**Réponses du MRNF-secteur faune aux questions de la Commission du BAPE sur le
projet de terminal méthanier de Rabaska à Lévis**

Photo 1. 11 juillet 1992, esturgeon noir adulte trouvé mort sur les battures de Beauport; il avait été frappé par une hélice de bateau; il pesait 335 livres et son âge a été estimé entre 39 et 51 ans.

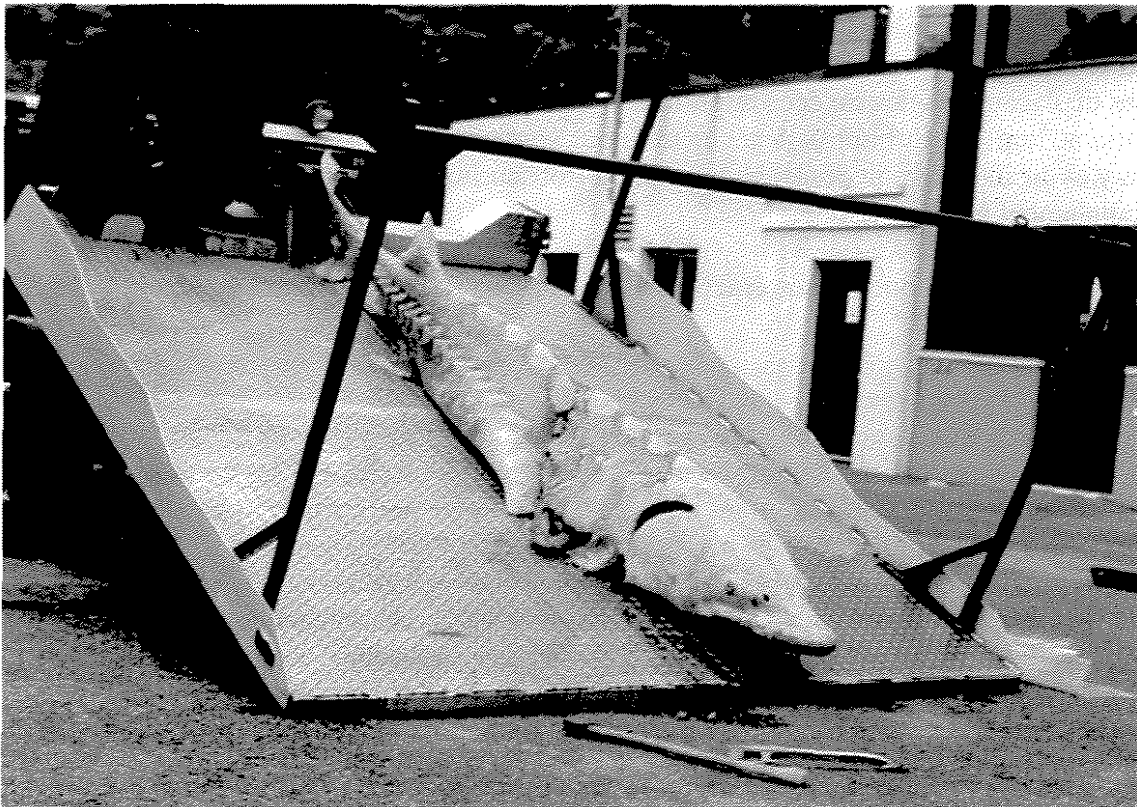
- Esturgeon noir : le secteur faune du MRNF manifeste deux préoccupations principales : au niveau des adultes, il y a les risques reliés à la navigation de bateaux de fort tirant d'eau qui ne laissent que peu de dégagement pour les individus anadromes de forte taille. Ces esturgeons adultes utilisent les zones profondes pour remonter vers les secteurs de reproduction en amont; des accidents surviennent qui impliquent des individus de grande valeur (photo 1 du 11 juillet 1992 d'un individu frappé par une hélice de bateau et échoué mort dans la baie de Beauport; l'esturgeon avait entre 39 et 51 ans d'âge et pesait, malgré son état, 335 livres). D'autre part, la nécessité de draguer la traverse du nord pourrait s'accroître en particulier pour assurer le passage sécuritaire de navires de plus en plus gros; ce dragage touche directement l'habitat de croissance des juvéniles (photo 2). La traverse nord est le tronçon du fleuve qui fait l'objet des dragages les plus importants et les plus fréquents à cause de la présence du bouchon de turbidité.
